改善箇所説明図

C600S

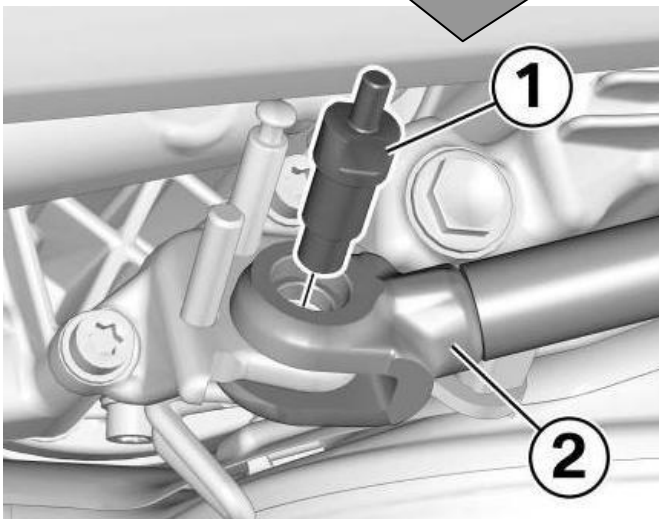
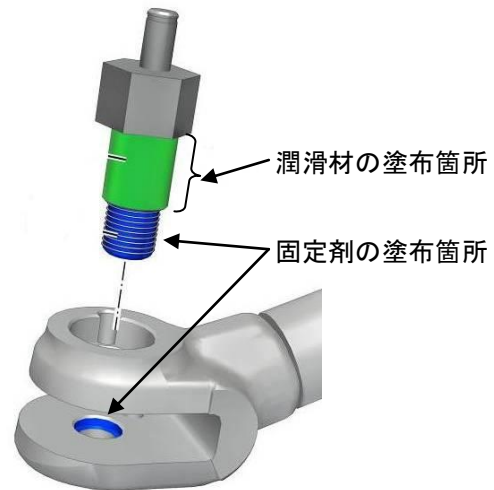
①： サイドスタンド固定ボルト

②： サイドスタンド

基準不適合発生箇所

サイドスタンドを車体及びサイドスタンドスイッチと固定しているサイドスタンド固定ボルトが、振動により緩むことがある。そのため、サイドスタンドスイッチがサイドスタンドの位置を正しく検知できなくなることで、サイドスタンドを格納してもエンジンが始動できなくなるおそれがある。また、サイドスタンドが地面と擦れ、走行に支障をきたすおそれがある。

改善の内容

全車両、サイドスタンド固定ボルトを取り外し、潤滑剤及び固定剤を塗布して再度取り付けを行う。

識別マーク(白点)

サイドスタンド上に白ペイントマークを付ける(図示とおり)
